# Riscontro alle osservazioni al Progetto espresse nell'ambito della Procedura di V.I.A.

Impianto agrivoltaico "F-CORTE"

Comune di Sassari (SS)

N. REV.	DESCRIZIONE	ELABORATO	CONTROLLATO	APPROVATO	
a	Emissione	Asja Nurra S.r.l.	Asja Nurra S.r.l.	Asja Nurra S.r.l.	IT/FTV/F-CORTE/PDF/C/RT/078-a 14/09/2023 Corso Vittorio Emanuele II, 6 10123 Torino - Italia asja.nurra@pec.it

**Figura 1 – Elemento idrico segnalato con linea tratteggiata nella IGMI storica e interferenze con il layout di impianto**

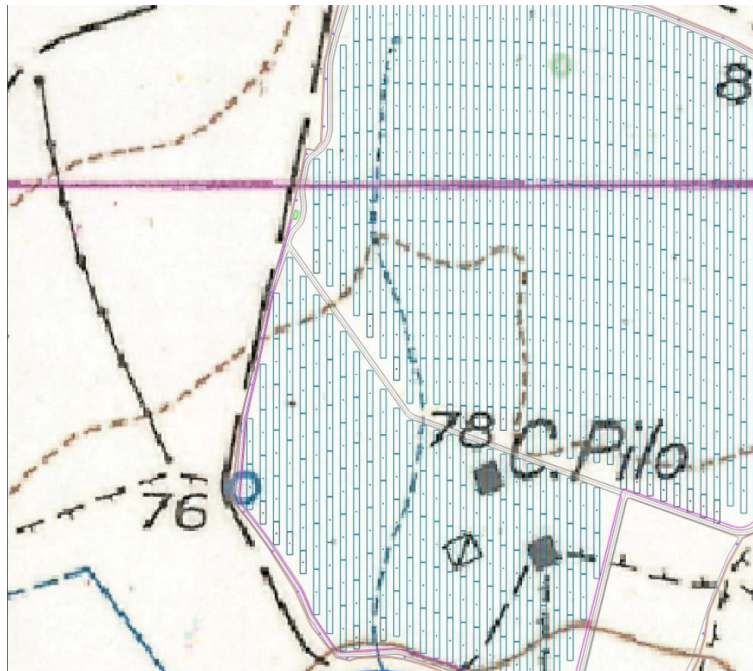
In riferimento alla procedura in esame, la Direzione Generale Agenzia Regionale del Distretto Idrografico della Sardegna rileva che *"l'impianto di produzione energetica risulta sovrapposto ad un elemento idrico del reticolo ufficiale di riferimento ai fini PAI ivi incluso quello desumibile dalla carta dell'Istituto Geografico Militare (IGM), Carta topografica d'Italia - serie 25VS edita per la Sardegna dal 1958 al 1965, e relative fasce di prima salvaguardia di cui all'art. 30 ter delle N.A. del PAI, equiparate ad aree a pericolosità molto elevata Hi4.*

*Tale interferenza non risulta individuata negli elaborati di progetto. Ai sensi della deliberazione G.R. regionale n. 59/90 del 27.11.2020 avente ad oggetto "Individuazione delle aree non idonee all'installazione di Impianti Alimentati da fonti energetiche rinnovabili" e ai sensi delle Norme di Attuazione (N.A.) del PAI, che recitano "nelle aree di pericolosità molto elevata resta comunque sempre vietato realizzare nuovi impianti tecnologici fuori terra", affinché l'intervento possa essere ammissibile sarà necessario modificare l'impianto in modo tale che le aree di pericolosità Hi4 siano sgombre da pannelli e da eventuali opere accessorie quali recinzioni, manufatti fuori terra o interrati a servizio dell'impianto.*

In riferimento alla segnalata sovrapposizione dell'impianto con un elemento idrico del reticolo ufficiale di riferimento ai fini PAI, ivi incluso quello desumibile dalla cartografia IGM anni 1958-1965, gli approfondimenti condotti dalla scrivente inducono a ritenere che ai sensi delle *Linee guida e indicazioni metodologiche per la corretta individuazione e rappresentazione cartografica del reticolo idrografico ai sensi dell'art.30 ter, comma 6 delle Norme di attuazione del PAI* dovrebbero essere considerati appartenenti al reticolo idrografico regionale i soli elementi indicati con tratto continuo. Nel caso in esame, poiché la rappresentazione dell'elemento idrico è indicata con linea tratteggiata (**Figura 1**), lo stesso dovrebbe ritenersi "non significativo". Si riporta, a tale proposito, lo stralcio di interesse delle suddette LLGG:

*"Introduzione nello shp del reticolo dei soli elementi, riportati nella cartografia IGM-25VS (vecchia serie), che siano stati riconosciuti significativi: dovranno essere inseriti per l'intero sviluppo lineare, nel reticolo DBG\_T\_10k gli elementi rappresentati con tratto continuo nell'IGM".*

Ad ogni buon conto, ove tali circostanze non fossero condivise da ADIS, la scrivente si rende disponibile ad apportare, in sede di procedimento di Autorizzazione Unica, le necessarie modifiche di layout per assicurare l'osservanza delle prescrizioni PAI conseguenti all'applicazione dell'art. 30ter delle N.A.

**Figura 2 – Stralcio elaborato IT/FTV/F-CORTE/PDF/A/PAR/037-a - Risoluzione interferenze cavidotto 36 kW – Particolari costruttivi. Tipologico, in sezione longitudinale, dell'attraversamento di fiumi e canali artificiali.**

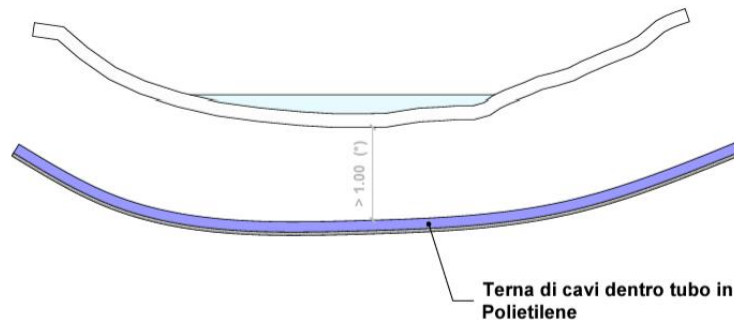
*Si rileva inoltre l'interferenza del cavidotto di connessione con un'asta del reticolo ufficiale di riferimento ai fini PAI, ivi incluso quello desumibile dalla carta dell'Istituto Geografico Militare (IGM), Carta topografica d'Italia - serie 25VS edita per la Sardegna dal 1958 al 1965, denominata 090064\_FIUME\_75472, e con le relative fasce di prima salvaguardia di cui all'art. 30 ter delle N.A. del PAI, equiparate ad aree a pericolosità molto elevata Hi4. Tale interferenza risulta dichiarata e individuata negli elaborati di progetto, e risultano descritte le modalità di risoluzione e il rispetto delle relative prescrizioni ai sensi delle N.A. del PAI. Si ricorda che per gli attraversamenti del reticolo idrografico che si appoggiano a infrastrutture stradali esistenti (ponti, tombini stradali, ecc.) dovrà essere allegata nella fase successiva di progettazione la relazione asseverata di cui al comma 3, lett. a) dell'articolo 24 delle vigenti N.A. del PAI comprensiva dei contenuti tecnici di cui alla "Direttiva per lo svolgimento delle verifiche di sicurezza delle infrastrutture esistenti e attraversamento viario o ferroviario del reticolo idrografico della Sardegna nonché delle opere interferenti" modificata con deliberazione del Consiglio Istituzionale dell'Autorità di Bacino n.2 del 17.10.2017. Si segnala altresì che qualora il cavidotto, in corrispondenza di un'interferenza con il reticolo idrografico di riferimento ai fini del PAI, sia posato in modalità sub-alveo, non risultano competenze approvative in capo alla scrivente Direzione generale ADIS, a condizione che tra fondo alveo e estradosso della tubazione ci sia almeno un metro di ricoprimento, e che il soggetto attuatore sottoscriva un atto con il quale si impegna a rimuovere a proprie spese le condotte*

*qualora fosse necessario realizzare opere di mitigazione del rischio idraulico. Tali interferenze risultano individuate e descritte negli elaborati allegati al progetto:*

In riferimento alle segnalate interferenze del cavidotto di connessione con il reticolo idrografico regionale, i presupposti di ammissibilità rispetto alle NTA del PAI possono riconoscersi nell'art. 27 comma 3 lettera h delle N.T.A., potendosi ricondurre le opere di connessione ad "allacciamenti a reti principali e nuovi sottoservizi a rete interrati lungo tracciati stradali esistenti, ed opere connesse compresi i nuovi attraversamenti; nel caso di condotte e cavidotti, non è richiesto lo studio di compatibilità idraulica di cui all'articolo 24 delle presenti norme qualora sia rispettata la condizione che tra piano campagna e estradosso ci sia almeno un metro di ricoprimento, che eventuali opere connesse emergano dal piano di campagna per un'altezza massima di 50 cm e che il soggetto attuatore provveda a sottoscrivere un atto con il quale si impegna a rimuovere a proprie spese tali elementi qualora sia necessario per la realizzazione di opere di mitigazione del rischio idraulico".

Il Progetto ha tenuto in debita considerazione quanto prima esposto, prevedendo la realizzazione dell'opera con le modalità costruttive rappresentate nell'elaborato IT/FTV/F-CORTE/PDF/A/PAR/037-a – Risoluzione interferenze cavidotto 36 kW – Particolari costruttivi, nel quale si determina la profondità minima di interrimento del cavidotto in 1 m.
